Fehlerkorrektur Zerstörer „Z 51“

Trotz sorgfältiger Überprüfung beim Erstellen der Bauanleitung sowie der Bogen haben sich einige Fehler eingeschlichen. Diese hat uns freundlicherweise Herr Andreas Paul mitgeteilt. Diese Fehler haben jedoch keine Auswirkung auf das Aussehen des Modells, da sie fast ausschließlich nur die Bauteilnummern betreffen.

F1 Bogen 7/8 und Bauanleitung Seite 8:

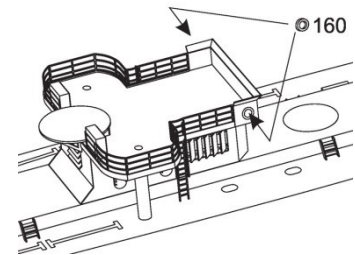
- Zwei Rettungsringe (160) sind nicht auf Teil 72 (Bogen 8) zu kleben sondern auf Teil 71b (Bogen 7). Die roten Markierungsringe auf Bauteil 72 werden später durch das Anbringen der Rettungsflöße (152) überdeckt.

F5 Bogen 12 und Bauanleitung Seite 14:

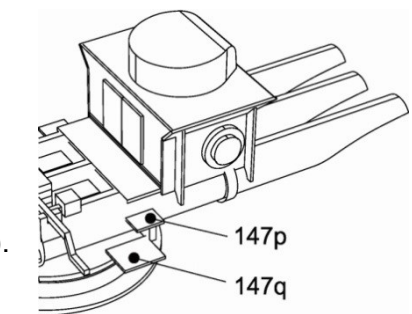
- Die Teile 144f, 145f, 145j, sowie alle Teile 146 und 147n, 147o sind nicht zu verdoppeln. Dafür ist die Rückseite einzufärben.
- In der Bauanleitung Seite 14, sind die Bauteilnummern 147 bis 147h in 146 bis 146h zu ändern.
- In der Bauanleitung Seite 14, sind die Bauteilnummern 146 bis 146o in 147 bis 147o zu ändern. Die Bauteilnummern 147p und 147q sind einzuzuzeichnen (Skizze).
- In der Bauanleitung Seite 14, sind die seitlichen Aufstiege mit 147p und 147q zu bezeichnen.
